**Verslag huishoudelijke elektrische installatie op laagspanning en zeer lage spanning****Algemeen:**

Referentie: 006-20260601-02	Datum controle: 01/06/2026
Keurder: 006

Eigenaar: Van Kimmenade Bart - Van Helmond Nicky	EAN-code: 541449206000186482
Adres installatie: Lozenweg 71, 3930 - Hamont	Nummer teller(s): 1lgz0581497873
	Distributienetbeheerder installatie: Fluvius
Datum uitvoering installatie:	<input type="checkbox"/> Vóór 01/10/1981 <input checked="" type="checkbox"/> Tussen 01/10/1981 en 01/06/2020 <input type="checkbox"/> Vanaf 01/06/2020
Type:	<input checked="" type="checkbox"/> Wooneenheid <input type="checkbox"/> Niet-huishoudelijk <input type="checkbox"/> PV <input type="checkbox"/> Batterij <input type="checkbox"/> Laadpaal

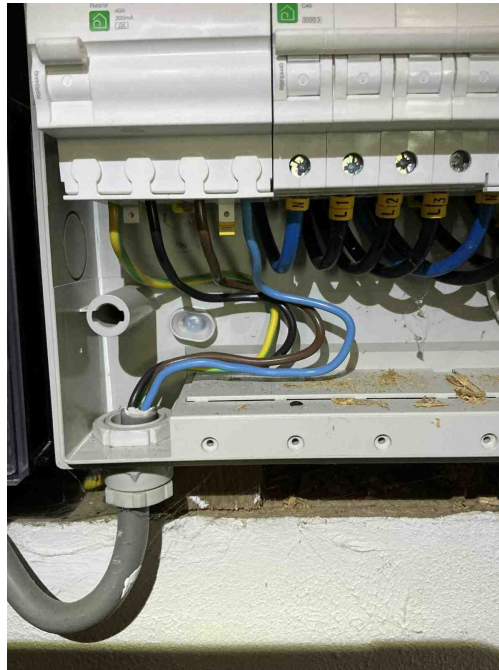
B06 - Het elektrisch verdeelbord heeft niet de minimale beschermingsgraad IPXX-B in een gewone ruimte (Boek 1: 4.2.2.3).
Opmerking: Bord1

B17 - De voedingsspanning is niet op elk bord vermeld (Boek 1: 3.1.3.3).
Opmerking: Bord1

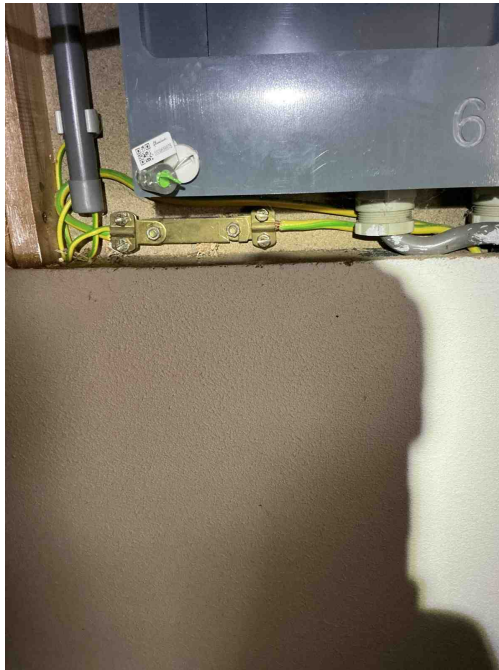
B34 - Het kabeltype van de meterbord verbinding aan de oorsprong van de installatie beantwoordt niet aan de minimale vereisten vastgelegd door de distributienet beheerder. (Boek1: 1.5 + SYNERGRID C1/107)

Opmerking: 3G6

C18 - Het gebruik van een geïsoleerde geleider met de geel/groene kleurencombinatie als actieve geleider is niet toegestaan (Boek 1: 5.1.6.2).

Opmerking: Meter bord verbinding

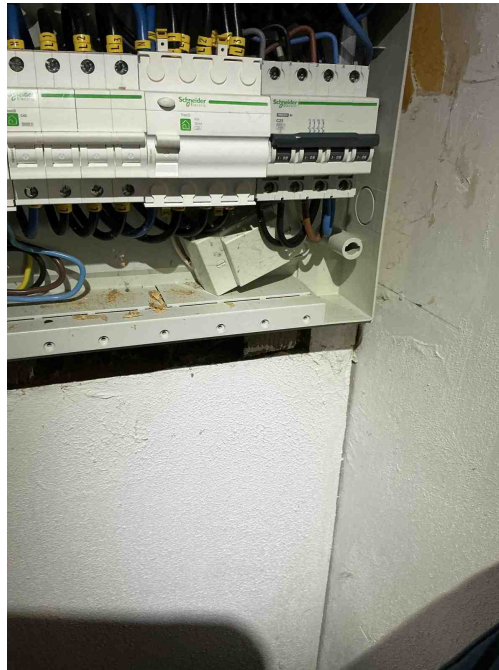
A11 - De aardingsonderbreker is niet op een normale manier bereikbaar (Boek 1: 5.4.3.5).
Opmerking: Niet te bereiken met tang.

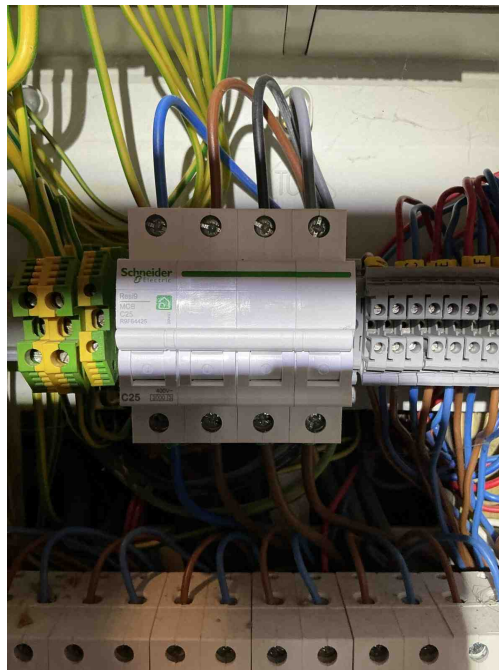
D25 - De verbindinginstallaties en/of de beveiligingstoestellen (veiligheden, vermogensschakelaars, differentieelstroombeveiligingsinrichtingen...) moeten op steunpanelen gegroepeerd en gemonteerd zijn in één of meer schakel- en verdeelborden. (Boek 1: 5.3.5.1)

Opmerking: Beltransfo

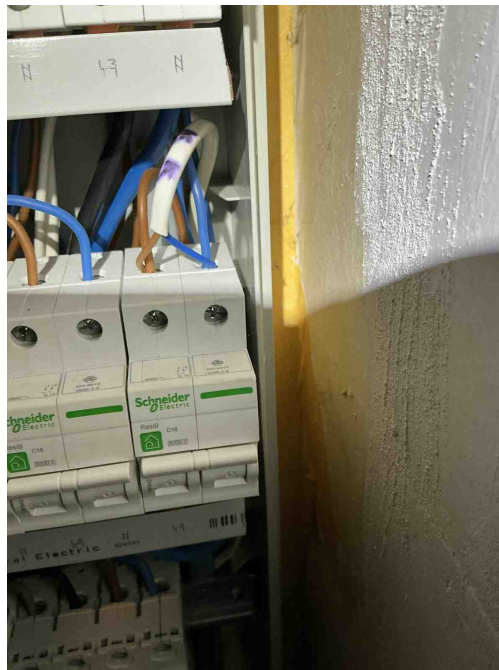
B04 - De aanduiding van de kringen, klemmen en/of schakelapparatuur ontbreekt, is onjuist of is onvolledig (Boek 1: 3.1.3.1/5.1.6.1).

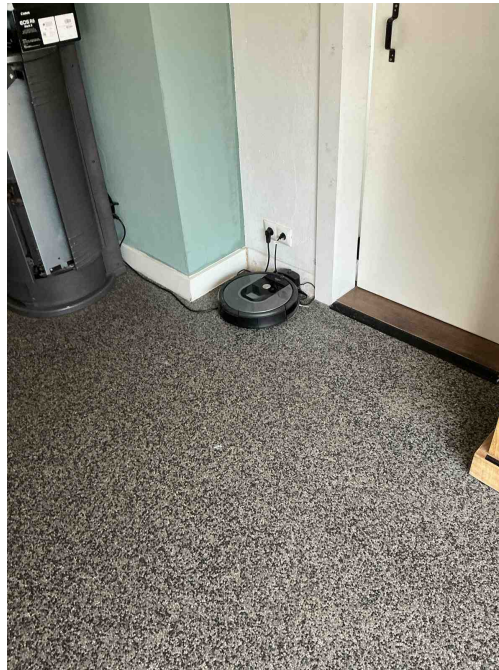
C07 - Stroombanen uitgevoerd door middel van parallel verbonden leidingen hebben niet dezelfde kenmerken zoals type, sectie, lengte, plaatsingswijze (Boek 1: 4.4.3.4).

Opmerking: Kring O

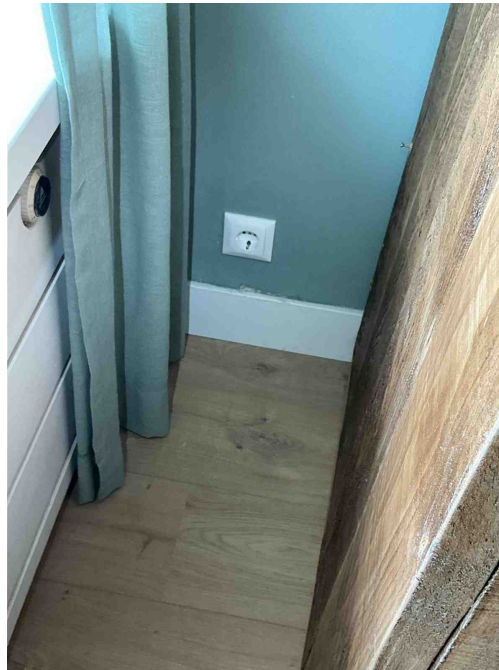
S07 - De situatieplannen stroken niet met de werkelijkheid (Boek 1: 3.1.2.1).

Opmerking: Schakelaar gang glvl ontbreekt, dimmer G2 ontbreekt, contactdozen woonkamer niet op schema,...

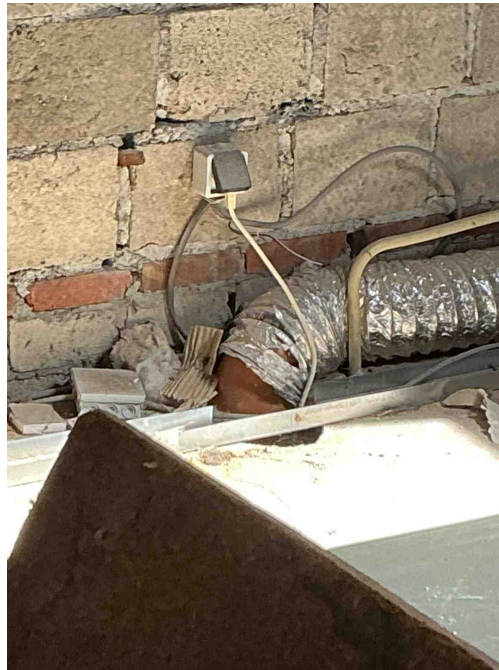
T03 - Contactdozen met randaarding zijn niet toegelaten in huishoudelijke installaties en in niet huishoudelijke installaties zonder BA4/BA5 personeel (Boek 1: 5.3.5.2).
Opmerking: Gang, kinderkamer, speelkamer

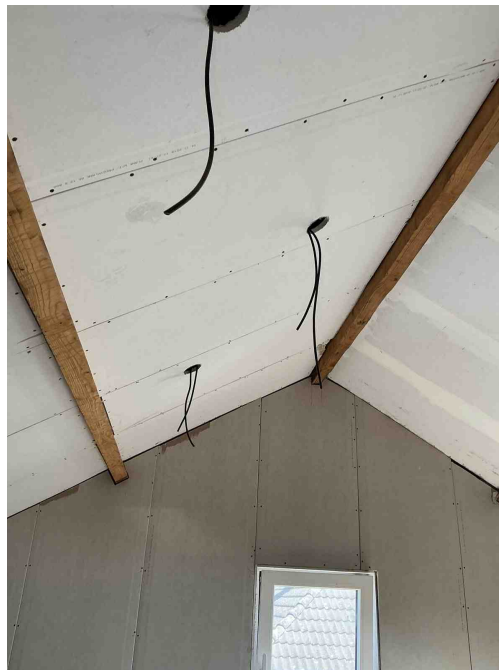
C21 - Het gebruik van geleiders van het type VOB, zonder bijkomende afscherming is niet toegestaan (Boek 1: 5.2.9.6).
Opmerking: Zolder

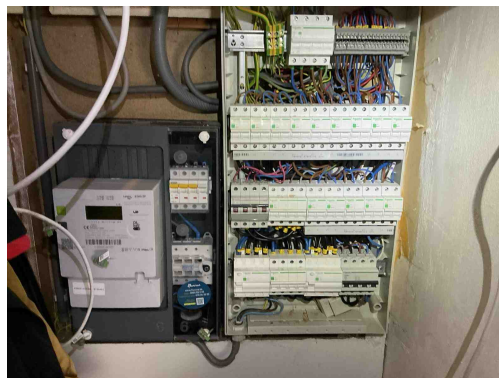
F09 - De afzonderlijk geïnstalleerde geïsoleerde geleiders en kabels in een constructieruimte, sierlijsten, plinten of lijsten uit brandbaar materiaal hebben niet ten minste het kenmerk F2 of ten minste de klasse Cca (Boek 1: 4.3.3.5, 5.2.7.3).

Opmerking: Zolder
